INSTITUTO NACIONAL DE VÍAS **PROCESO MISIONAL EJECUCIÓN DE PROYECTOS DE INFRAESTRUCTURA DE TRANSPORTE** **MANUAL DE INTERVENTORÍA OBRA PÚBLICA** **LISTA DE CHEQUEO INFORME MENSUAL DE INTERVENTORÍA**	CÓDIGO	MEPI-MN1-IN-15-FR-1
		VERSIÓN	1
		PÁGINA

Contrato de Obra No. 2022-05-27-001 **Contratista:** CONSTRUCCIONES E INVERSIONES CEMAC

Contrato de Interventoría No. 976-2022 **Interventoría:** CONSORCIO INTERVENTORES VIALES

MEJORAMIENTO DE VIAS RURALES EN EL MUNICIPIO DE REMOLINO DEPARTAMENTO DE MAGDALENA DEL PROGRAMA COLOMBIA RURAL NACIONAL.

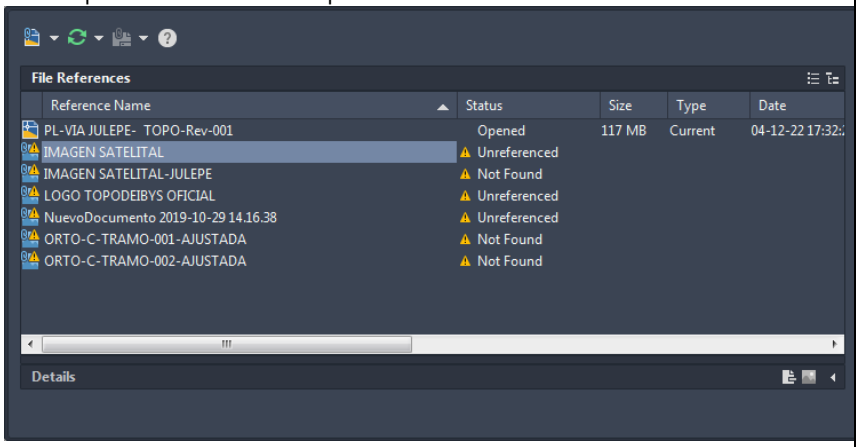
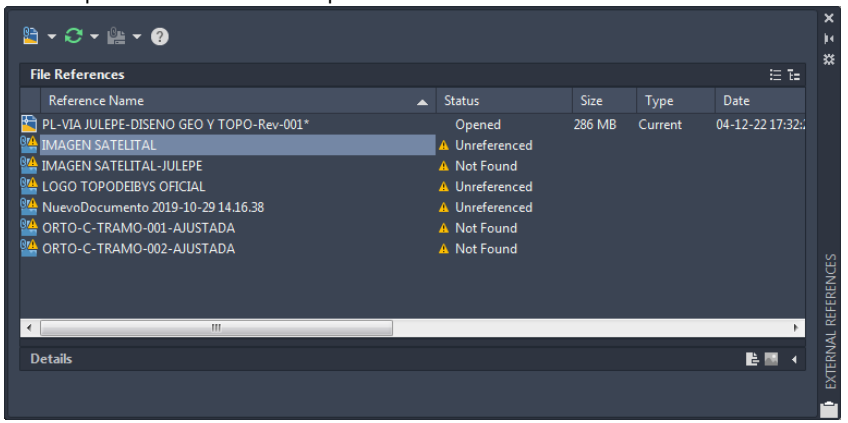
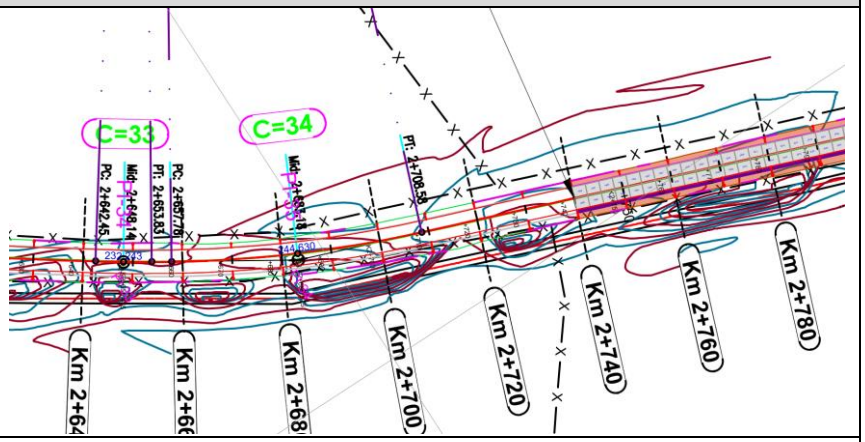
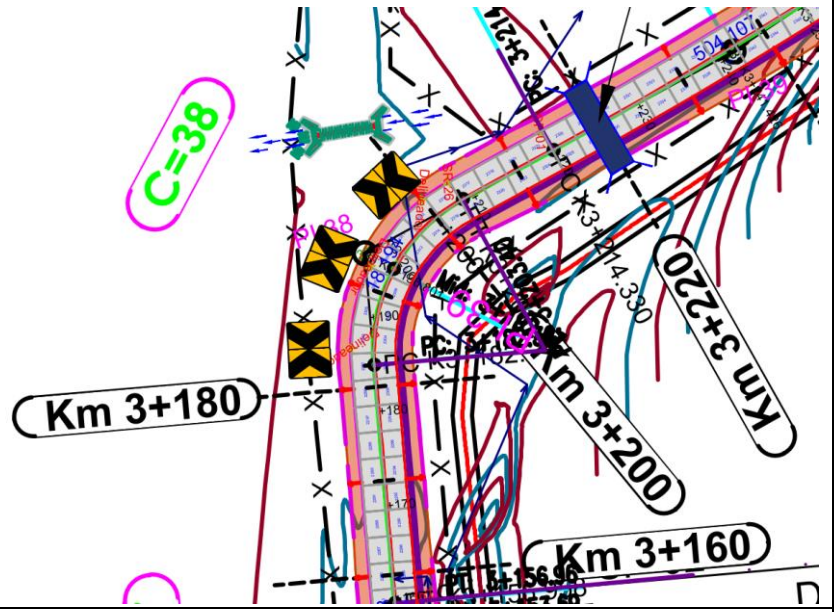
Carpeta	Archivo	Se pudo abrir	Observaciones
Ninguna	Dis Geometrico.pdf Inf Topografia.pdf	Si Si	
PLANOS DISEÑOS TOPO CORREGIDO	PL-VIA JULEPE- TOPO-Rev-001.dwg	Si	Archivo de autocad. No es modelo digital. El plano utiliza referencias externas que no fueron aportadas dentro de la carpeta. 
PLANOS DISEÑOS TOPO CORREGIDO	PL-VIA JULEPE-DISENO GEO Y TOPO-Rev-001.dwg	Si	Archivo de autocad. No es modelo digital. El plano utiliza referencias externas que no fueron aportadas dentro de la carpeta. 
PLANOS DISEÑOS TOPO CORREGIDO	PL-TOPOGRAFIA INICIAL-VIA 01.pdf	Si	
PLANOS DISEÑOS TOPO CORREGIDO	PL-TOPOGRAFIA INICIAL-VIA 02.pdf	Si	
PLANOS DISEÑOS TOPO CORREGIDO	PL-TOPOGRAFIA INICIAL-VIA 03.pdf	Si	Hay sectores del plano que por el grosor de las líneas utilizadas no se visualizan adecuadamente.

Con bse en lo anterior, se solicita muy comedidamente lo siguiente:

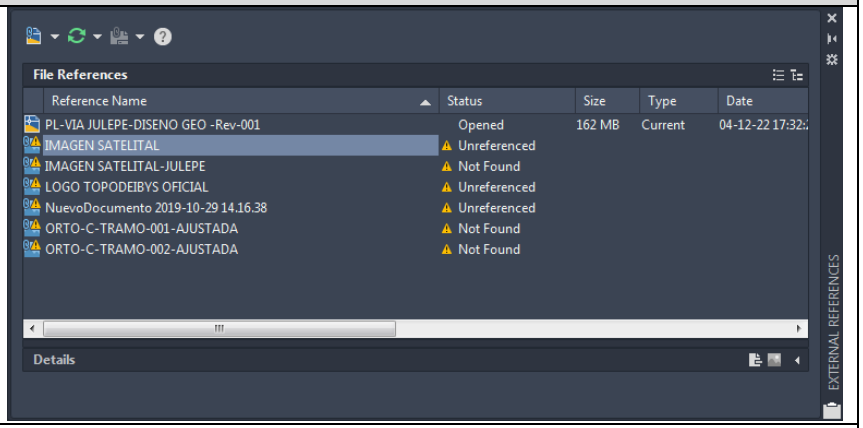
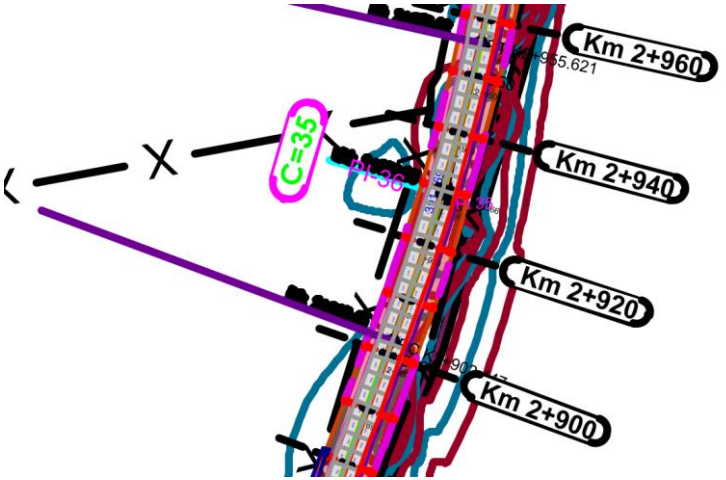
PLANOS DISEÑOS TOPO CORREGIDO	PL-TOPOGRAFIA INICIAL-VIA 04.pdf	Si	Hay sectores del plano que por el grosor de las líneas utilizadas no se visualizan adecuadamente. 
PLANOS DISEÑOS TOPO CORREGIDO	PL-TOPOGRAFIA INICIAL-VIA 05 .pdf	Si	
PLANOS DISEÑOS TOPO CORREGIDO	PL-VIA JULEPE-TOPO-Rev-001-SECC-TOPO-01.pdf	Si	
PLANOS DISEÑOS TOPO CORREGIDO	PL-VIA JULEPE-TOPO-Rev-001-SECC-TOPO-02.pdf	Si	
PLANOS DISEÑO GEO CORREGIDO	PL-VIA JULEPE-DISENO GEO -Rev-001.dwg	Si	Archivo de autocad. No es modelo digital. El plano utiliza referencias externas que no fueron aportadas dentro de la carpeta.

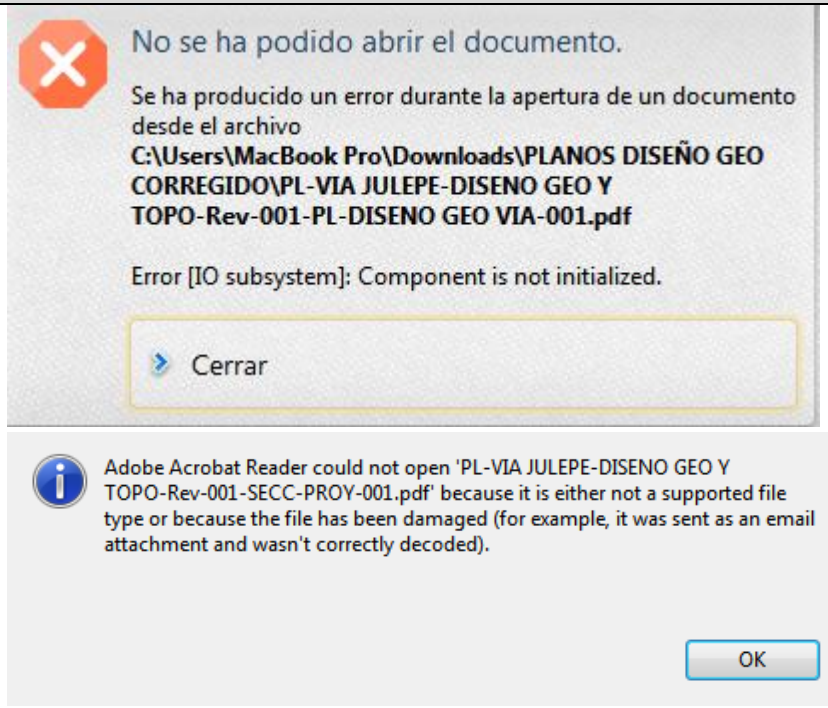
PLANOS DISEÑO GEO CORREGIDO	PL-VIA JULEPE- PLANTA-GENERAL.pdf	Si	Hay sectores del plano que por el grosor de las líneas utilizadas no se visualizan adecuadamente. 
PLANOS DISEÑO GEO CORREGIDO	PL-VIA JULEPE-DISENO GEO Y TOPO-Rev-001-PL-DISENO GEO VIA-001.pdfv PL-VIA JULEPE-DISENO GEO Y TOPO-Rev-001-PL-DISENO GEO VIA-002.pdf PL-VIA JULEPE-DISENO GEO Y TOPO-Rev-001-PL-DISENO GEO VIA-003.pdf PL-VIA JULEPE-DISENO GEO Y TOPO-Rev-001-PL-DISENO GEO VIA-004.pdf PL-VIA JULEPE-DISENO GEO Y TOPO-Rev-001-PL-DISENO GEO VIA-005.pdf	No	Todos los archivos listados presentaban la siguiente situación.

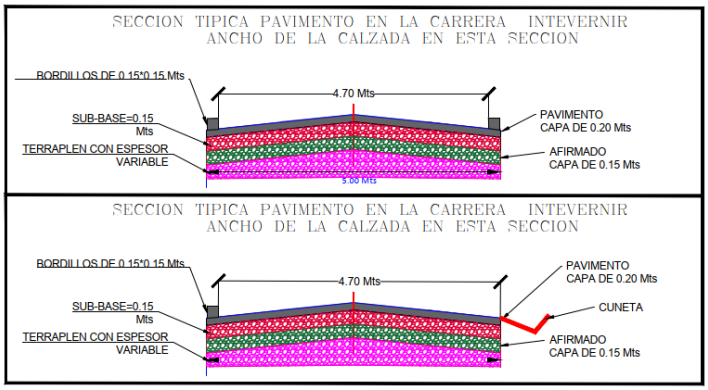
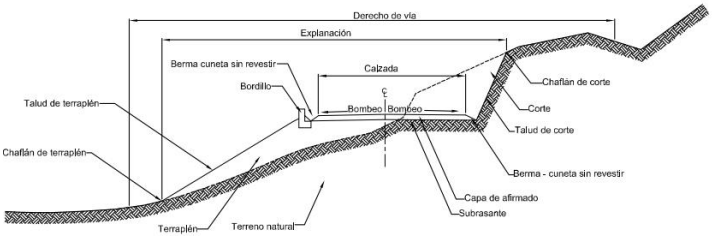
Radio de curvatura mínimo ($R_{Cmín}$) (numeral 3.1.3.4 del MDGC)	43 m	No cumple. El CONTRATISTA debe ajustar la velocidad de diseño para cumplir la norma y en consecuencia, el valor del parámetro cambia.
Rampa de peralte (numeral 3.2.1 del MDGC)	0.96% (máxima) No hay cálculo para la mínima.	No cumple. El CONTRATISTA debe ajustar la velocidad de diseño para cumplir la norma y en consecuencia, el valor del parámetro cambia.
Longitud de transición (numeral 3.2.2 del MDGC)	Sin información	El informe no señala valores relativos al parámetro mencionado. El CONTRATISTA debe presentar lo pertinente.
Ancho de calzada (numeral 5.3.1.1 del MDGC)	5.5 m	El plano PL-VIA JULEPE-PLANTA GENERAL contiene la siguiente sección típica de pavimento en la carretera a intervenir.

Aspecto o Parámetro	Criterio o valor presentado en el diseño	Observaciones
		 La imagen indica un ancho de calzada de 4.70m y, contradice la información indicada por el CONTRATISTA en el informe de 5.5m, por tanto, debe corregirse el informe de diseño geométrico. La figura 5.1c – Sección transversal típica en vías terciarias del MDGC define con claridad la dimensión correspondiente a "calzada".  No cumple. El CONTRATISTA debe ajustar la velocidad de diseño para cumplir la norma y en consecuencia, el valor del parámetro cambia y debe ajustarse. En caso contrario, el CONTRATISTA debe justificar técnicamente las consideraciones bajo las cuales estableció en su criterio el ancho fijado en los planos y asume la responsabilidad por el incumplimiento normativo.
Pendiente transversal en entretangencias horizontales (bombeo) (numeral 5.3.1.2 del MDGC)	2%	Acorde con lo indicado en la tabla 5.3 del MDGC.

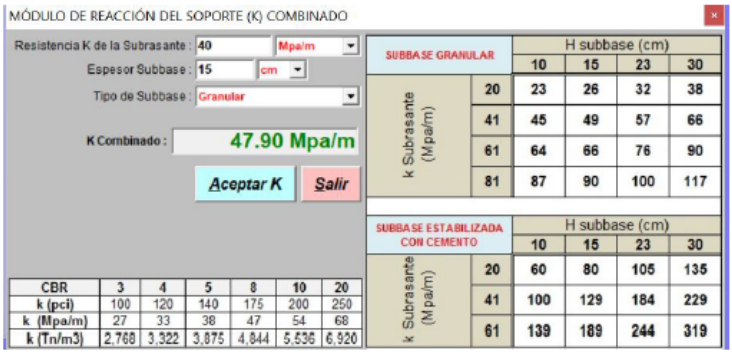
No se presenta dentro del estudio de suelos, el espesor de terraplén a instalar para alcanzar un CBR de diseño de 5%.

Imagen 4-10 Estructura propuesta alternativa

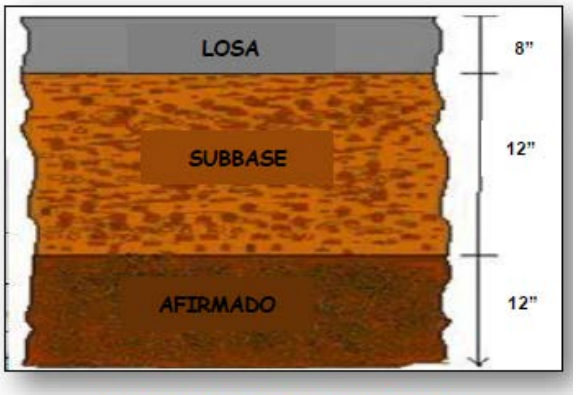
Comentario: Solo se presenta una alternativa, aunque se menciona que se diseñarán dos.

Imagen 4-10 Estructura propuesta alternativa

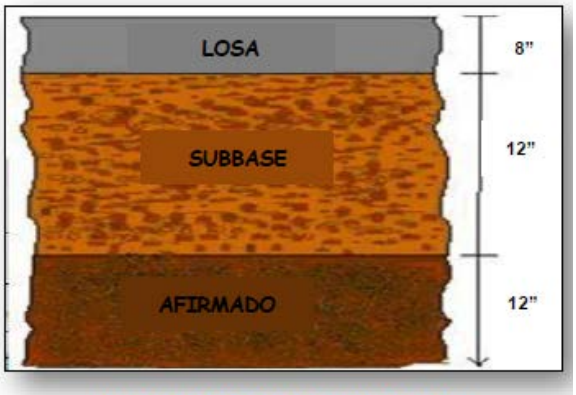
Comentario: Solo se presenta una alternativa, aunque se menciona que se diseñarán dos.

Figura 5 - 3 Estructura pavimento rígido – Metodología AASHTO, CBR 9.8%

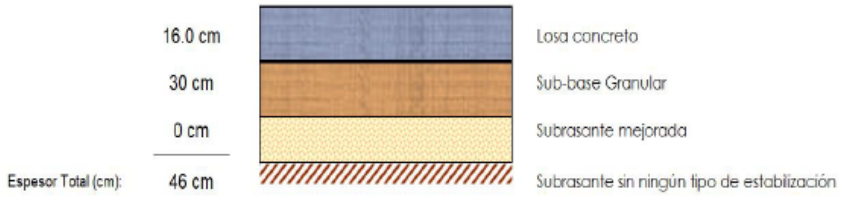
No se presentan la validación de los consumos por fatiga y erosión de la estructura propuesta.
